V Praze, dne 3. 2. 2024

Hrdlořezská zvonička, spolek

Odvolání proti rozhodnutí o umístění stavby nazvané „Modernizace traťového úseku Praha-Libeň - Praha-Malešice, I. stavba“

Pohled přes Hořejší rybník po realizaci projektu vs. dnes, zachycující proměnu pohledového horizontu.

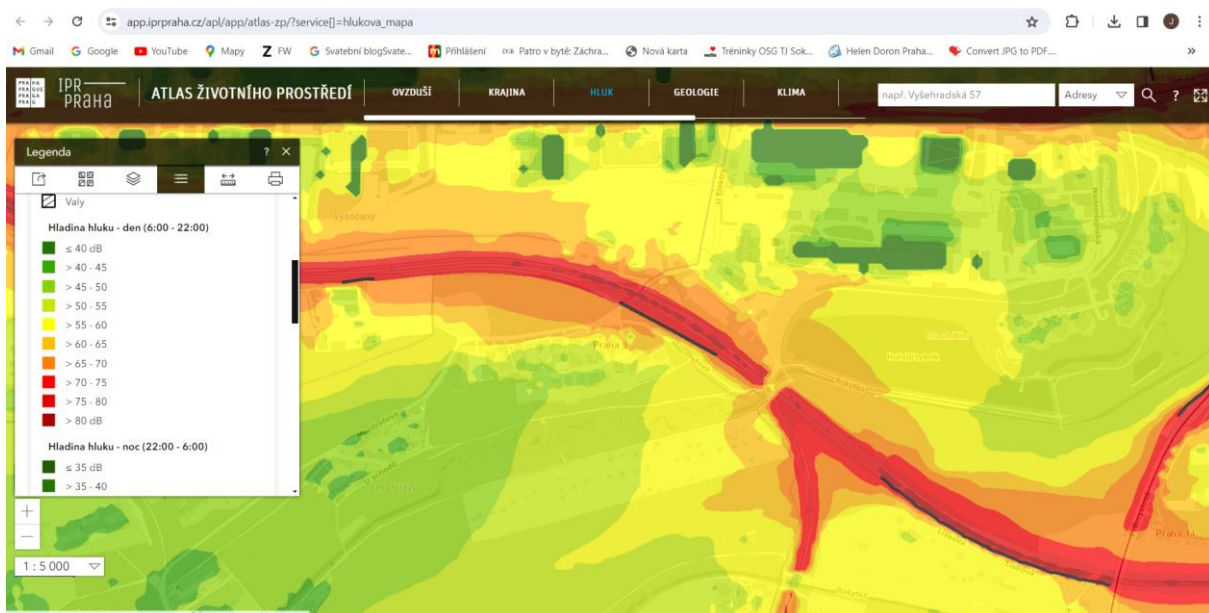
Stavba je v přímé kolizi s přírodním parkem Smetanka, z dokumentace není jasné, jak bude řešeno, aby se stavba přímo nedotkla živočišných a rostlinných druhů. Žádáme uvést, jak toto bude řešeno v rámci stavby. Žádáme uvést přímá a konkrétní (ne obecná) opatření v souladu se Zákonem č. 114/1992 o ochraně přírody a krajiny.

Odvolatel nesouhlasil s tvrzením (v kap. D.I.9.), že významné krajinné prvky budou ovlivněny jen během výstavby. Pohled na Hořejší rybník bude trvale poškozen dominantním betonovým mostem. Estetická hodnota krajinného prvku bude tedy významně negativně ovlivněna natrvalo. Což je potvrzeno v kapitole D.I.7. kde je vliv na významné krajinné prvky označen jako silný. Odvolatel nesouhlasil s tvrzením, že „*V pohledu přes Hořejší rybník brání výhledům hustá a mohutná břehová zeleň rybníka.*“, a dále „*Z normálního horizontu (z ulice Nademlejnská nebo z cyklostezky) není NZ vidět.*“. Není reálné, aby tak vysokou stavbu kryla jakákoli zeleň. To, že stávající trať je kryta z velké části zelení, není důkazem, že nebude vidět NZ, ten bude zásadně vyšší, protože bude křížit stávající trať svrchu.

Předložené vizualizace považuje odvolatel za zavádějící. Nezobrazují skutečný vzhled plánovaného přesmyku, jelikož ve vizualizacích se nový most jeví téměř stejně vysoký jako most stávající. Záměrem přitom je mimoúrovňové křížení. K posouzení skutečné viditelnosti stavby je nezbytné mít k dispozici vizualizace odrážející realitu. 3D vizualizace, která je součástí dokumentace, neilustruje skutečný stav, jelikož nezobrazuje výškové poměry mezi plánovaným mostem, stromy a původní tratí, naopak může být v tom smyslu zkreslující. Za nereálné považujeme především vizualizace pohledů od meandrů Rokytky a z břehu Hořejšího rybníka, které byly poskytnuty objednatel.
